Pronuncia di Valutazione di Impatto Ambientale ai sensi dell'art. 23 del D.Lgs. 152/2006 e s.m.i. progetto "Discarica per rifiuti speciali non pericolosi", Comune di Magliano Romano (RM), località Monte della Grandine" a seguito annullamento del TAR Lazio della D.D. n. G01106 del 04/02/2022 Società proponente: IDEA 4 srl Registro elenco progetti n. 39/2014

Progetto	Discarica per rifiuti speciali non pericolosi
Proponente	IDEA 4 srl
Ubicazione	Provincia di Roma Comune di Magliano Romano (RM) Località Monte della Grandine

**Pronuncia di Valutazione d'Impatto Ambientale
ai sensi dell'art. 23 del D.Lgs. 152/2006 e s.m.i.**

ISTRUTTORIA TECNICO-AMMINISTRATIVA

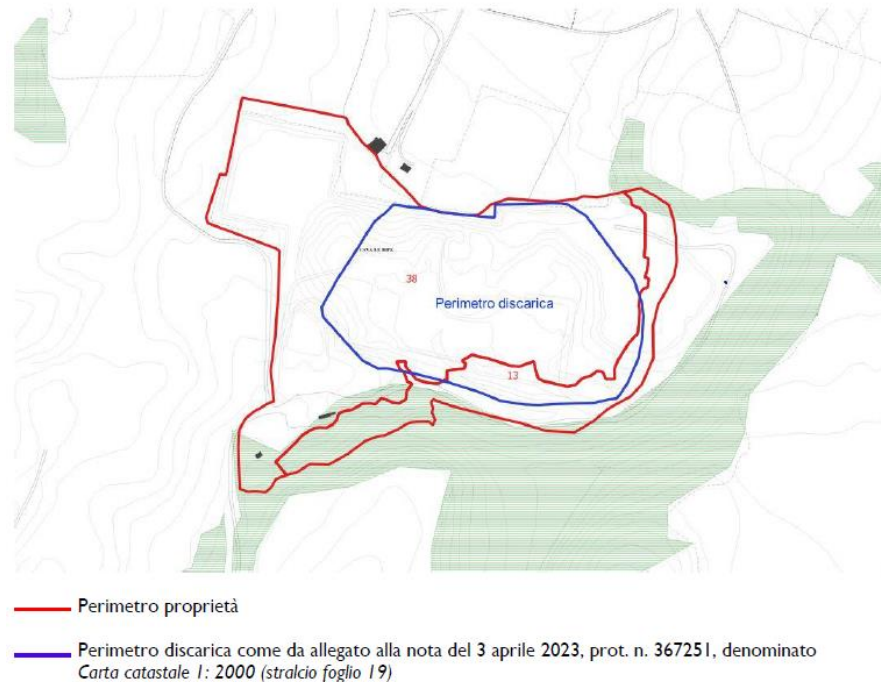
- relativamente alla richiesta di verificare la presenza dell'area boscata all'interno del perimetro della discarica, "non risultano presenti beni paesaggistici di cui all'art. 134 comma 1 lett. a), b) e c) del D.Lgs. 42/2004 all'interno della stessa, come puntualmente indicato nell'allegata ricognizione vincolistica sopra citata". A tale proposito la Direzione interessata ha allegato la planimetria che individua nel perimetro in rosso l'area di proprietà della Società IDEA 4 e nel perimetro in blu**

l'area della discarica autorizzata alla gestione di rifiuti inerti ed oggetto della presente istanza di riclassificazione a rifiuti non pericolosi. Pertanto da tale planimetria si evince che l'area della discarica oggetto della presente istruttoria non è sottoposta a vincoli paesaggistici di cui all'art. 134 comma 1 lett. a), b) e c) del D.Lgs 42/2004);

Figura 5 Schema esplicativo di un sistema multistrato costituito da una falda principale ed una falda sospesa di estensione limitata

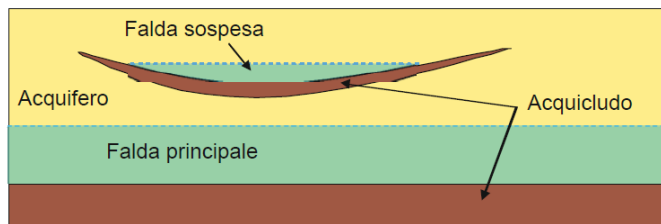
del sito di discarica ARPA Lazio evidenzia che ...potrebbe sussistere un terzo modello idrogeologico del sito da collocare in posizione intermedia tra le due sino ad ora proposte dalle Parti, ossia che l'accumulo di acqua rinvenuto a NW del corpo della discarica possa essere alimentato non dalla falda principale, posta a quote comprese tra i 212 e 208 m s.l.m. (assumendo indubbe le misure di campo riportate nei documenti della Società Idea4 S.r.l. e dello studio ISA – CNR del 2012), bensì da una falda più superficiale, probabilmente sospesa, avente un'estensione limitata. D'altronde nello stesso studio IRSA – CNR del 2012 si legge che “il modello logico individuato, costruito sulla base dei dati bibliografici, sull'elaborazione dei dati piezometrici raccolti e sulle indagini geologiche illustrate nel paragrafo precedente, mostra una continuità idraulica fra i diversi depositi vulcanici. La falda è quindi da considerarsi unitaria e di tipo libero se osservata a grande scala, anche se localmente sono possibili falde sospese sostenute da livelli meno permeabili (Tufi Varicolori di Sacrofano) o acquiferi di tipo semi-confinato”.

Di seguito si riporta un'immagine stilizzata utile a spiegare i rapporti tra le eventuali due falde distinte presenti nell'area indagata.

Difatti tale modello concettuale potrebbe spiegare sia la quota della falda principale posta ad una quota compresa tra i 208 e i 212 m s.l.m. sia la presenza costante durante tutto l'anno idrologico di acqua nella depressione a NW del corpo della discarica.

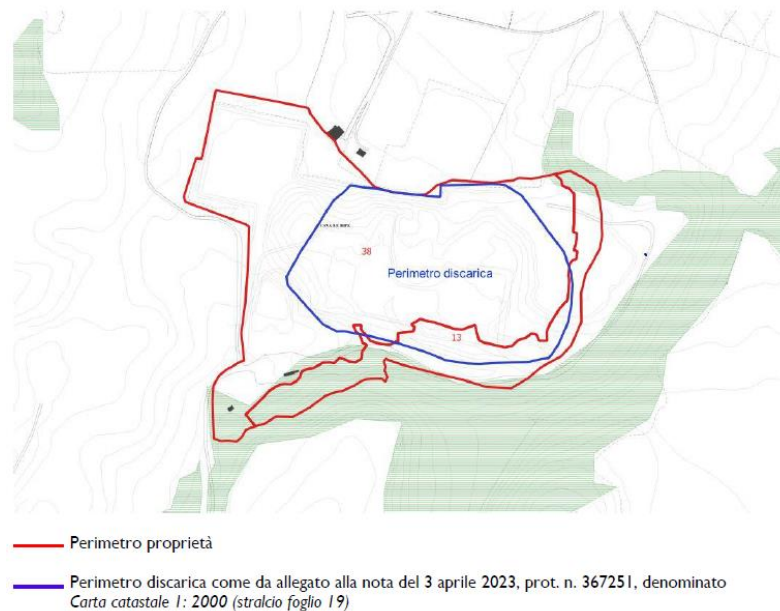
In merito a *fornire indicazioni in merito alla scelta dei pozzi da utilizzare per il monitoraggio ambientale in fase di gestione e post gestione della discarica, sulla base alle risultanze dello studio IRSA-CNR, con gli approfondimenti effettuati con IRSA-CNR come su rappresentati è stata aggiornata e confermata la bontà dello studio effettuato dalla stessa nel 2012. In merito al monitoraggio ambientale nell'ambito del successivo procedimento di AIA si faranno gli opportuni approfondimenti con l'approvazione del PMeC da parte di ARPA Lazio in merito al sistema di monitoraggio da attuare.*
